Ökologisches Gutachten zum Ausbau des Lungernerseewerks

Beurteilung der Projektauswirkungen auf Landschaft, Gewässer, Vegetation und Wasserfauna. Kurzfassung

Auftragsgemäss hatten sich die Experten im Rahmen des ökologischen Gutachtens mit den Auswirkungen des am 22. Dezember 1983 vom Elektrizitätswerk Obwalden (EWO) eingereichten Konzessionsgesuches für den Ausbau der Anlagen des Lungernerseewerks auf die Umwelt, insbesondere auf die Abflussregimes der betroffenen Gewässer, die Vegetation und auf die Wasserfauna, zu befassen und Vorschläge für Massnahmen zur Verminderung der Umweltschäden zu erarbeiten. Obwohl der Bericht schon wegen der thematischen Einschränkung die an eine Umweltverträglichkeitsprüfung (UVP) zu stellenden Anforderungen nicht erfüllen kann, wurde versucht, Artikel 9 des Bundesgesetzes vom 7. Oktober 1983 über den Umweltschutz (UGS) mindestens in systematischer Hinsicht Genüge zu tun. Der Bericht behandelt, soweit die fraglichen Fachbereiche betroffen sind, deshalb den Ausgangszustand und gibt Empfehlungen zum Schutze der Umwelt und eine Prognose zur verbleibenden Belastung ab. Demgegenüber ist der Katastrophenfall diesbezüglich irrelevant, und über die Kosten

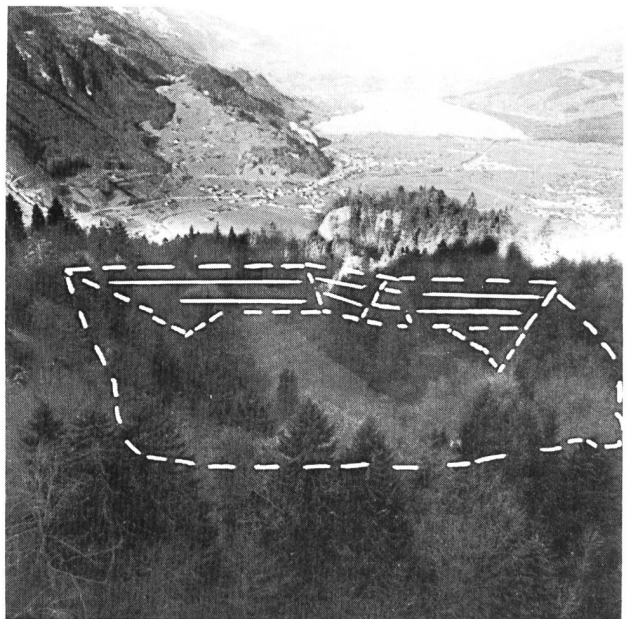
Der Haupteinwand gegen das Projekt richtet sich gegen den vorgesehenen Standort für das *Ausgleichsbecken im Kleinen Melchtal*. Die Vegetation ist in diesem Bereich besonders vielfältig, weil sie den Übergang von der unteren in die mittlere und obere Bergstufe deutlich zum Ausdruck bringt. Der geschlossene Waldkomplex ist bestimmt von Tannen-/Buchenwäldern, die in nicht ganz konsolidierten Hanglagen durchsetzt oder gar beherrscht werden von Eiben-Steilhang-Buchenwäldern und fast reinen Buchenwäldern. An Besonderheiten finden sich kleinflächig wärmeliebende Seggen-Steilhang-Buchenwälder zumeist auf exponierten und durchtalten Felspartien, oft im Übergang zur Pionier-Rasenvegetation der Kalkfelsen und Schutthalden, den sogenannten Blaugrashalden. Am Fusse nasser Felsen oder in der Nähe der Bachläufe erscheinen eher Hochstaudenfluren, stellenweise mit Quellsümpfen und Teilen der Bachauenvegetation. Durch die vorgesehene Sperre selber wird ein Felssporn mit einer höchst bemerkenswerten und seltenen Vegetation (ausserordentliche Vielfalt an Arten und Lebensgemeinschaften vom Trockenrasen bis zur Quellflur; u.a. spezifischer Gratwald) in die Anlage einbezogen. Es handelt sich um eine unikale Stelle, die weder im Kleinen Melchtal noch im übrigen Kantonsgebiet sonst zu finden ist. Vom vegetationskundlichen Standpunkt aus muss ihr gar nationale Bedeutung zugemessen werden. Der Sporn würde durch die Erstellung des Beckens zwar nicht gänzlich, doch in wesentlichen Teilen verändert und in weit höherem Masse als heute ungünstigen Fremdeinflüssen ausgesetzt. Zudem ist das landschaftsästhetische Moment aufgrund der Einmaligkeit der Fels- und Schluchtformation eher noch als gewichtiger einzustufen als das organismische oder ökologische. Die Beauftragten lehnen deshalb diesen Beckenstandort ab.

Bild 2. Aufnahme Beckenstandort Tobelplatz mit eingezeichnetem Becken (Stauziel 882 m ü.M., 300000 m³ Nutzinhalt). Mit Schreiben vom 15. Januar 1988 des Elektrizitätswerkes Obwalden an den Regierungsrat Obwalden ersucht das EWO um die Teilaufgabe der Variante «Beckenstandort Tobelplatz» als Teil-Alternative zu dem vom EWO am 22.2.1983 eingereichten Konzessionsprojekt. Im ersten, aufgelegten Projekt wurde das Ausgleichsbecken am Standort «Lochkeller/Kleines Melchtal» vorgesehen.
